**AVIS RELATIF À LA PROTECTION
CONTRE LES EVENTUELS EFFETS NOCIFS ET NUISANCES
PROVOQUÉS PAR LES RAYONNEMENTS NON IONISANTS
GÉNÉRÉS PAR DES ANTENNES ÉMETTRICES STATIONNAIRES**

Commune : BASTOGNE - Exploitant : ORANGE

Référence exploitant : 251R1_2 / 32251R1_2 / 42251R1_2 / 52251R1_2

Rapport n° 3566 / 2024

Figure 1 : Vue en plan des lieux de séjour et des points de contrôle

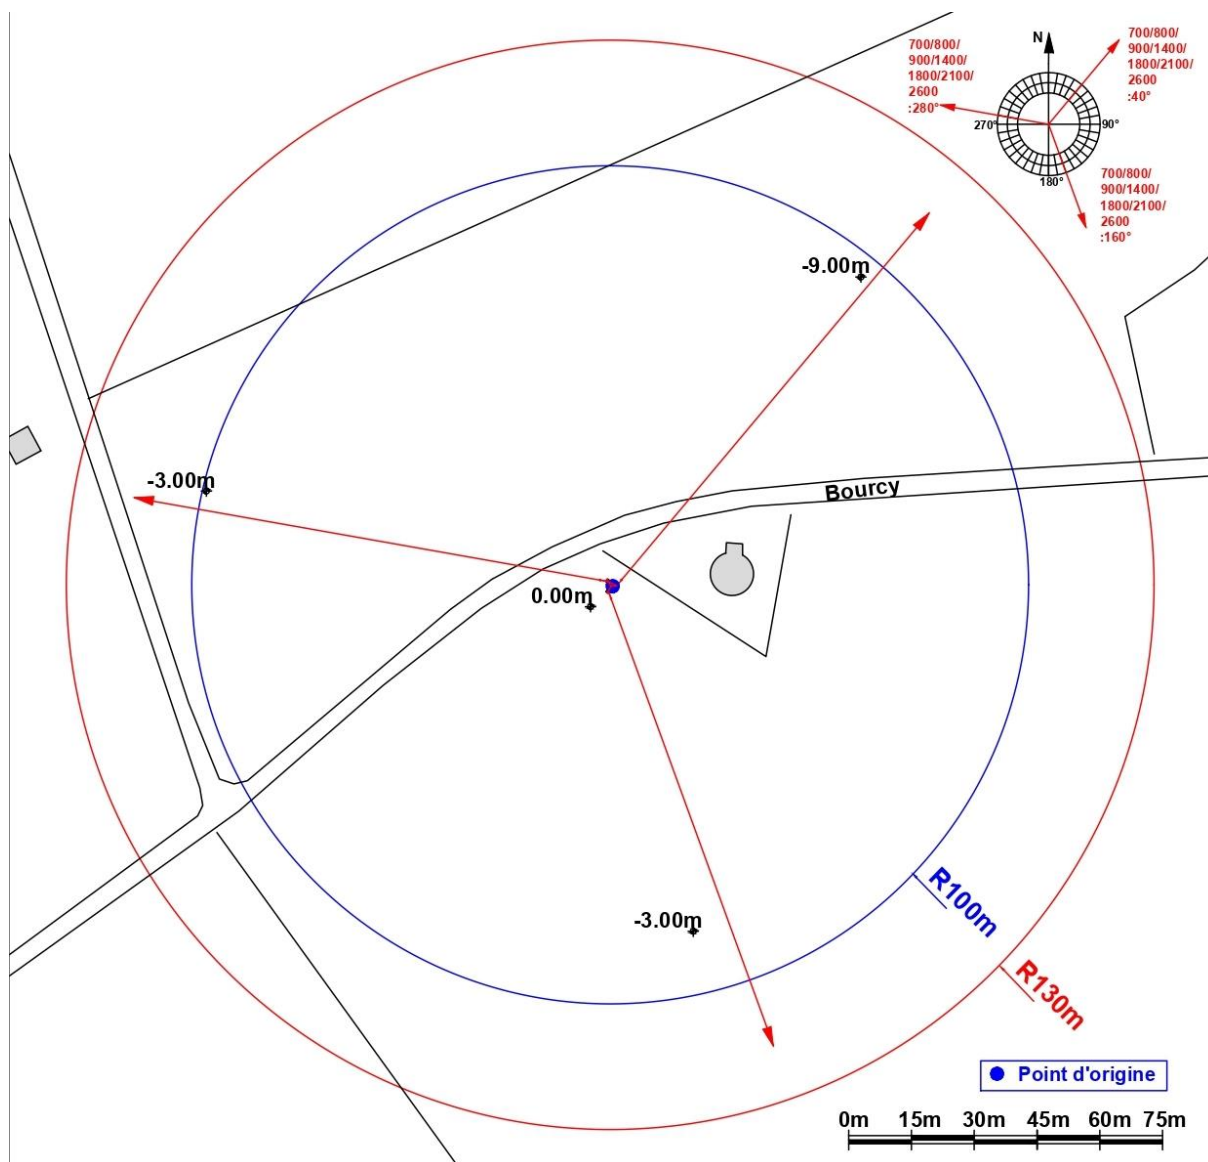
N° point de contrôle	LS	Atténuation (dB)	Indice d'exposition relatif à la limite par installation IE_i
Aucun lieu de séjour ne se trouve dans la zone où la limite d'immission pourrait être atteinte

En ce qui concerne les antennes de l'installation mentionnées dans le tableau 1, la distance maximale à laquelle la limite pourrait être atteinte, à l'extérieur, est égale à 89,1 m. S'il n'y a pas de LS à une distance inférieure, les antennes respectent forcément la limite d'immission.

Dans le cas des LS situés à l'intérieur des bâtiments, une atténuation d'obstacle est prise en compte et il en résulte que la distance maximale à laquelle la limite pourrait être atteinte se réduit à 63,1 m.
